高浜発電所 発電用原子炉設置変更許可申請  
(1号及び2号原子炉施設の変更)  
【使用済燃料ピットの未臨界性評価の変更】

審査会合における指摘事項の回答

2021年3月11日

関西電力株式会社

図 流量設定の概要（ポンプ揚程曲線と圧損揚程曲線が交わらない場合）

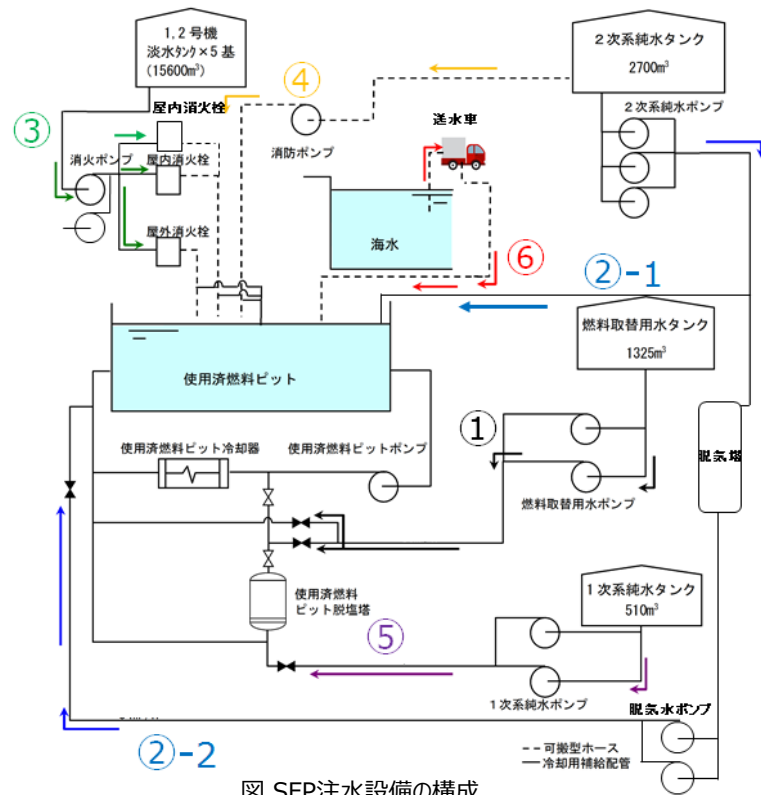
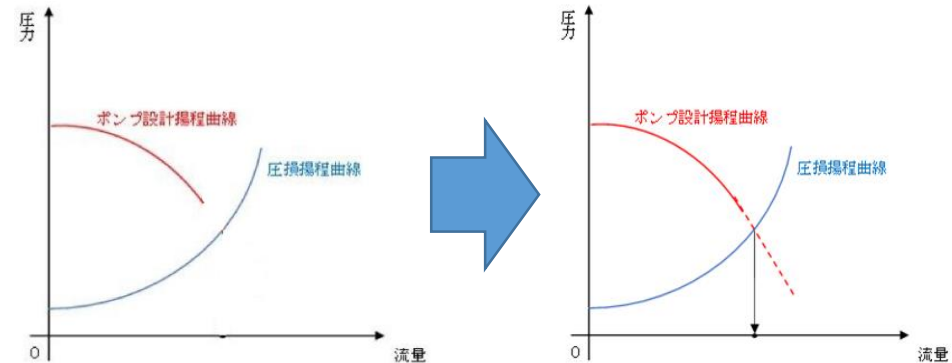
【コメントNo.1】基本ケースおよび不確かさを考慮したケースにおける流量は系統圧損を踏まえた現実的な設定とすることを検討すること（基本ケース条件でポンプの複数台起動を想定しない理由を適切に示すこと）（1 / 2）

- 各手順毎の流量設定にあたっては、ポンプの揚程曲線と設備構成を踏まえた水頭差や配管圧損等により評価した損失揚程曲線との交点における流量を設定する。（送水実績がある手順は、実測値を使用）  
なお、揚程曲線に示される範囲内で損失揚程曲線と交わらない場合は、揚程曲線の上限值における傾きを保存し外挿した直線との交点での流量を設定する。
- 基本ケースでは全手順が同時に実施されるとし、1手順につきポンプの起動台数を1台と想定する。（手順書上から、1手順あたりに使用するポンプは1台と読めるため。）
- 不確かさを考慮した条件としては、全手順が同時に実施され、かつ設置されるポンプの全数起動を想定する。

- ポンプ内の摩擦損失は流量の2乗に比例するため、本設定は、本来は全揚程が流量の2乗で低下するという効果を見逃しており、未臨界性評価の観点からは流量を大きく見積もる保守的な設定となる。
- なお、通常はポンプの健全性が確認されている範囲内に流調しながら注水するが、本件が設置許可基準規則54条2項に係る未臨界性評価条件としての流量を算出するという特殊性に鑑み、保守的にポンプが出しうる最大値を評価・適用することとした。

- ・ 流量設定の考え方を踏まえ、基本ケース条件には  m<sup>3</sup>/h を、不確かさを考慮した条件には  m<sup>3</sup>/h を設定する。

液滴データの正規確率プロット

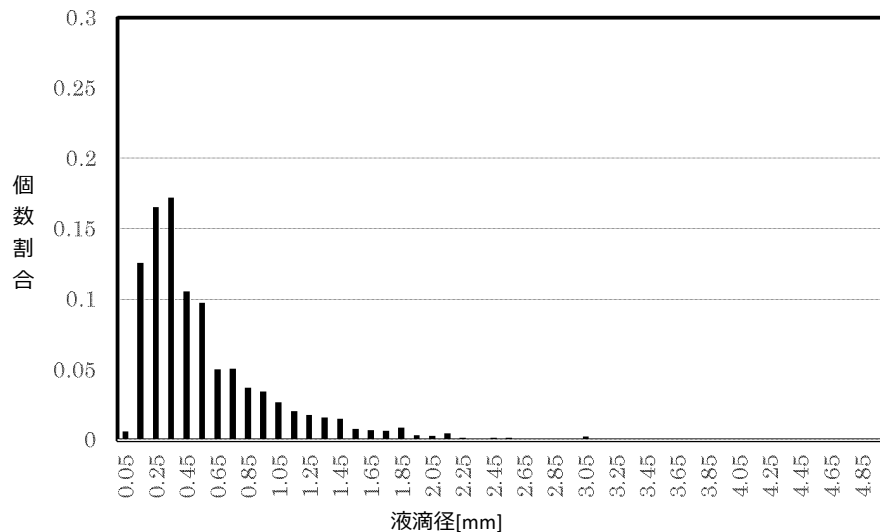
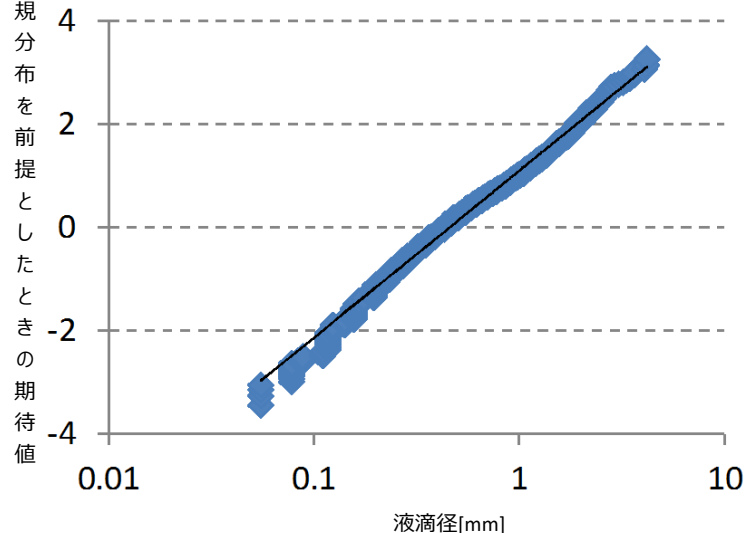
No.	指摘事項	会合日
①	基本ケースおよび不確かさを考慮したケースにおける流量は系統圧損を踏まえた現実的な設定とすることを検討すること。（基本ケース条件でポンプの複数台起動を想定しない理由を適切に示すこと）	2020/12/15
②	スプレイ試験で測定された液滴の個数分布が対数正規分布になることの根拠（文献など）を示すこと。	2020/12/15
③	SFP内での現状の内挿物保有状況を説明すること。	2020/12/15
④	FPに関するベンチマーク解析の詳細を示すこと。	2020/12/15

- スプレイヘッド実機を用いた試験により取得した各測定点での液滴毎の個数分布は、対数正規性を有していることを確認している。測定結果に正規性があるということは、一般に自然現象としてもばらつきを再現したサンプリングと捉えることができる。
- また既往の研究にて、ノズルから噴出された水が液滴化するまでの過程を確率的にモデル化した場合の液滴の個数分布が対数正規分布で近似され、実際に測定した液滴個数分布とも良好に一致すること※<sup>1</sup>、種々のスプレイノズルを用いた試験により取得したスプレイの液滴個数分布は対数正規分布で近似されたこと※<sup>2</sup> が知られている。
- 以上から、各測定点での液滴径毎の個数分布が対数正規性を有する今回の試験結果は妥当と考えられる。

取得した液滴データについて累積比率（確率 $P_i$ ）を求め、 $P_i$ に対して正規分布の累積分布関数の逆関数を用いて求めた値をプロットしたところ、片対数グラフ上でほぼ直線となった。

SFPラック内の内挿物保管状況

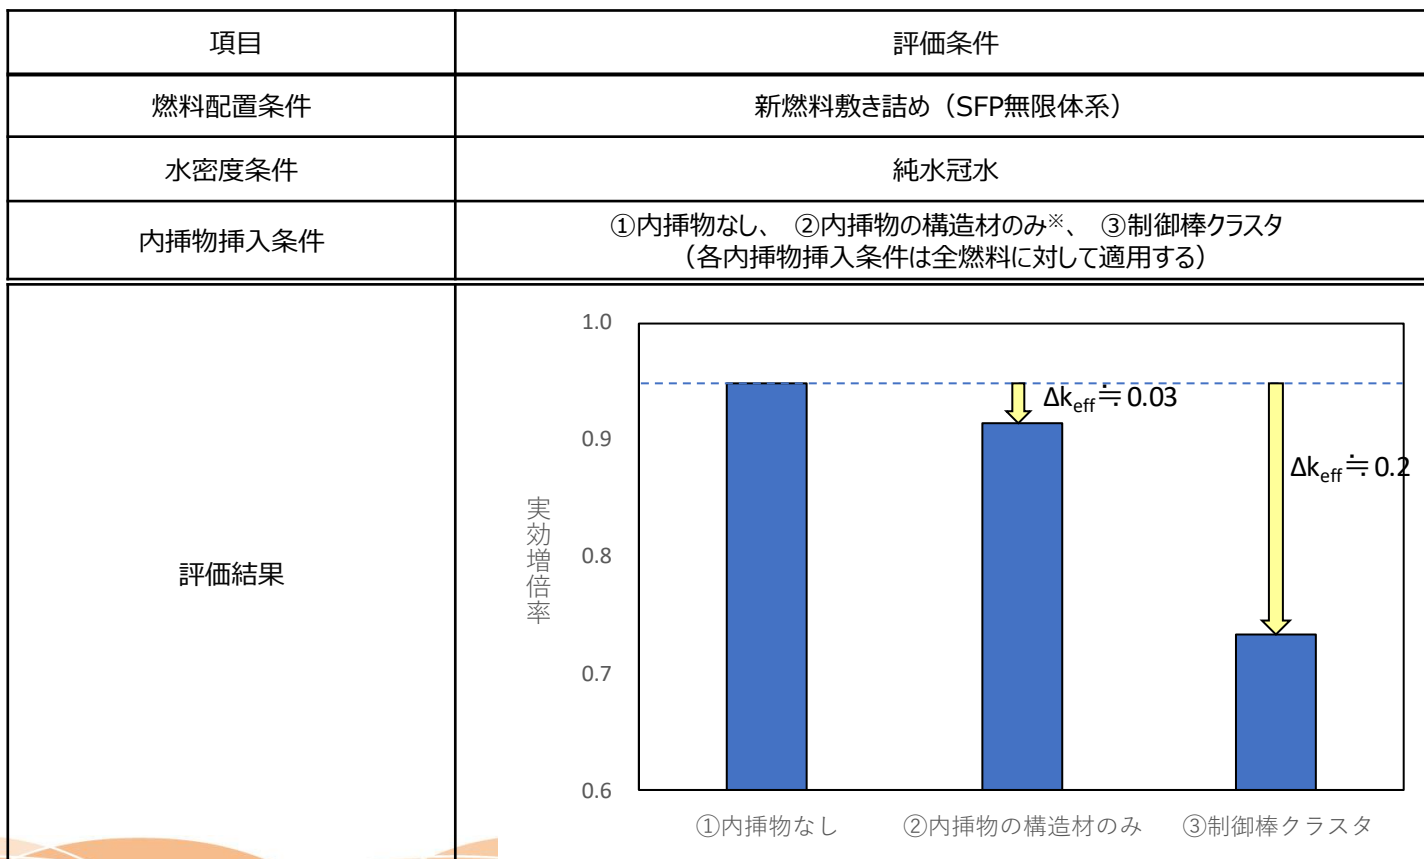
【コメントNo.3】SFP内での現状の内挿物保管状況を説明すること（1 / 2）

- ・SFPラック内に保管中の大部分の燃料には内挿物が挿入されており、内挿物が挿入されていない燃料集合体は少数である。
- ・内挿物の種別による保管割合としては、プラグングデバイスと制御棒クラスタが大半を占める。

・SFP内に燃料集合体と共に保管中の内挿物が実効増倍率に与える影響を確認するため、①内挿物を考慮しない場合、②内挿物の構造材のみを考慮した場合、③制御棒クラスタが挿入された状態について評価。

・評価の結果、内挿物がない状態の実効増倍率が最も高くなり、解析の前提条件としている「SFP内には内挿物なし」とすることが保守的であることを確認した。これは、内挿物の持つ中性子吸収効果および構造材による水排除効果により、反応度が低下することによるものである。

塩素を含む体系以外に対するベンチマーク解析結果と臨界実験の実効増倍率差のヒストグラム

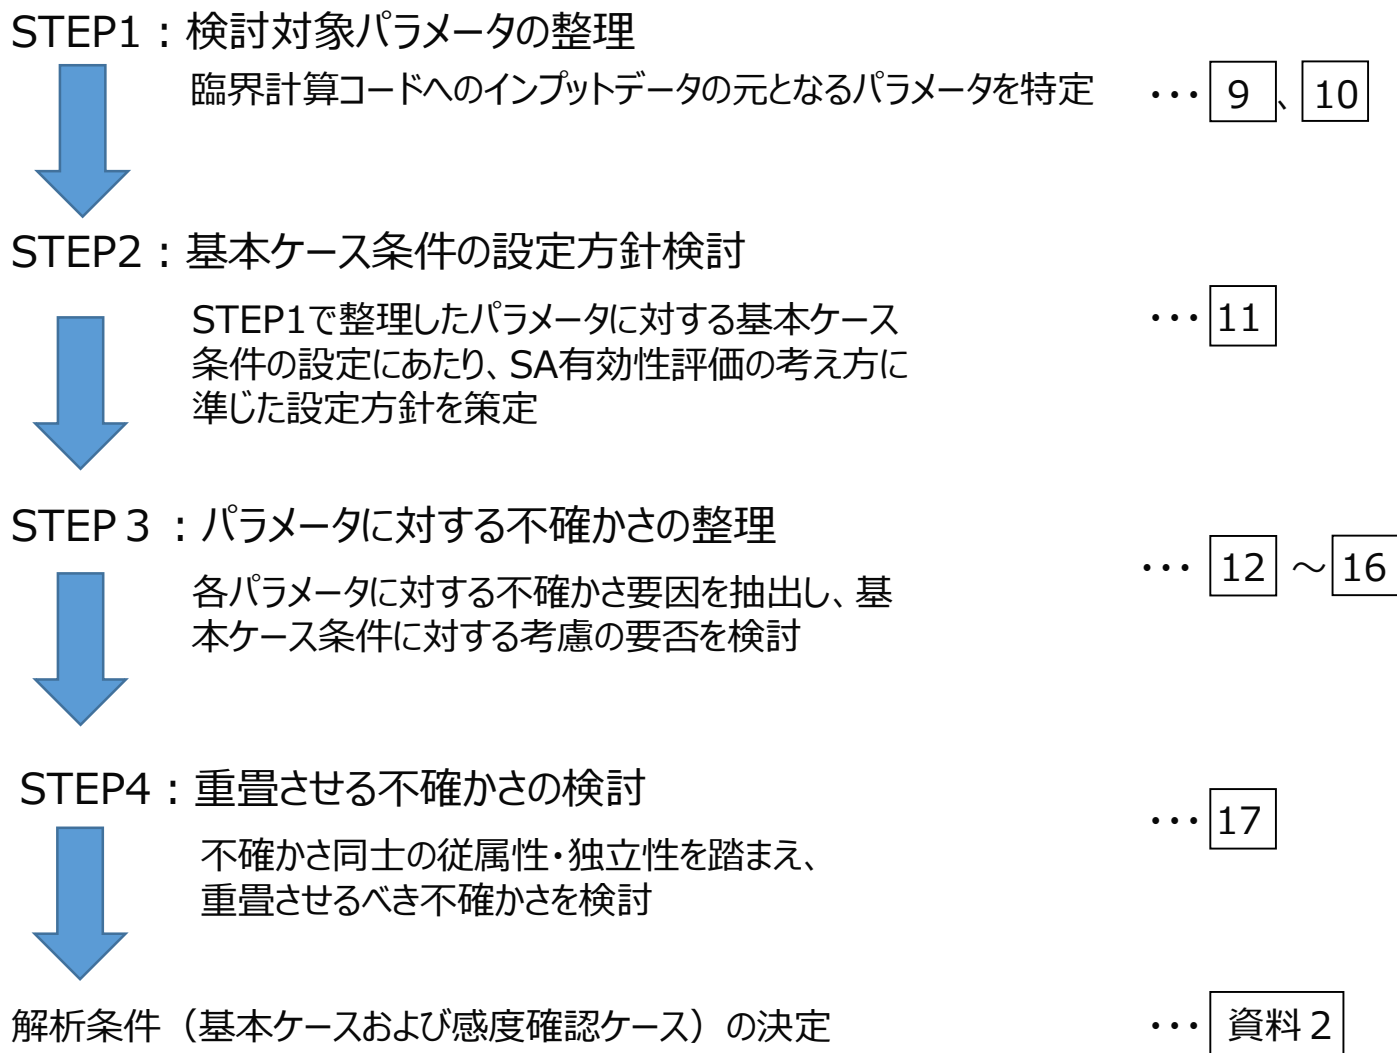
## 【コメントNo.4】FPに関するベンチマーク解析の詳細を示すこと（2 / 2）

- ・ベンチマーク解析の結果得られるC/Eは1.0付近で良好に一致している。
- ・塩素を含む臨界実験以外の□ケースについて、ベンチマーク解析結果と臨界実験の実効増倍率差はほぼ正規分布を示し、且つC/EはEALFに対し特異な傾向を持たないことを確認している。  
SCALE 6.0の不確かさの算出に当たっては□ケースのベンチマーク解析結果を踏まえ算出した結果を使用する。

- ・なお、塩素を含む体系のベンチマーク解析では、SCALE 6.0は約1%（実効増倍率0.01に相当）程度安全側の評価結果を与えることを確認している。  
これは塩素に起因する誤差として文献※<sup>2</sup>に記載されている約100pcm（実効増倍率0.001に相当）と比較して大きい。
